ACCESSIBILITY_PRECHECK Â· quÃ© itinerarios pueden funcionar como accesibles

PRE-CHEQUEO GEOMÃ‰TRICO. No es un certificado normativo: identifica quÃ© trazas tienen geometrÃa compatible con un itinerario accesible y cuÃ¡les claramente no.

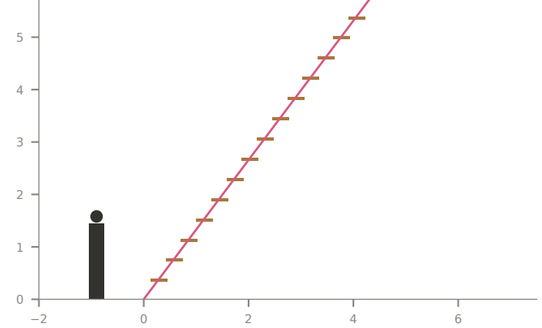
verde â‰¥1,80 m Â· Ã¡mbar 1,20â€“1,80 Â· rojo <1,20 Â· rosa = cinta +6,00 (â–² escaleras)

itinerario	ancho mÃn	% â‰¥1,80	pend %	veredicto
eje-mayor-alcala	1.12	99%	0.0	CONDICIONADO
preciados-carretas	4.72	100%	0.0	APTO
carmen-correos	1.12	98%	0.0	CONDICIONADO
montera-espozymina	1.50	99%	0.0	CONDICIONADO
arenal-alcala	5.52	100%	0.0	APTO
CINTA +6.00	2.31	100%	0.0	APTO CON ASCEN

escalera de la cinta tal como estÃ¡ construida: CH 0.162 Â· H 0.290 Â· 56%

LECTURA. El plano de plaza es horizontal en todo el Ã¡mbito (cota 0,00 en toda la superficie construida): no hay pendientes que evaluar a nivel de suelo, y la accesibilidad a cota 0 depende exclusivamente de anchura, obstÃ¡culos y giros. El Ãºnico cambio de nivel del proyecto es la cinta a +6,00, resuelto con 6 escaleras de contrahuella 0,385 m y pendiente 91 % (42Â°), sin barandilla, sin meseta y sin ningÃºn medio alternativo: geomÃ©tricamente la cota +6,00 no es accesible y, tal como estÃ¡, tampoco es una escalera utilizable.

Bordes sin protecciÃ³n detectados: 4 estanques con bordillo de 0,60 m sin barandilla ni cambio de textura, y la barandilla de la cinta (1,05 m) sin travesaÃ±o intermedio ni rodapiÃ©.

CÃrculo de giro: se comprueba Ã˜1,50 m sobre el eje de cada recorrido (columna Â«% â‰¥1,80Â» y el mapa verde). La banda Ã¡mbar admite un peatÃ³n pero no el cruce con silla de ruedas.
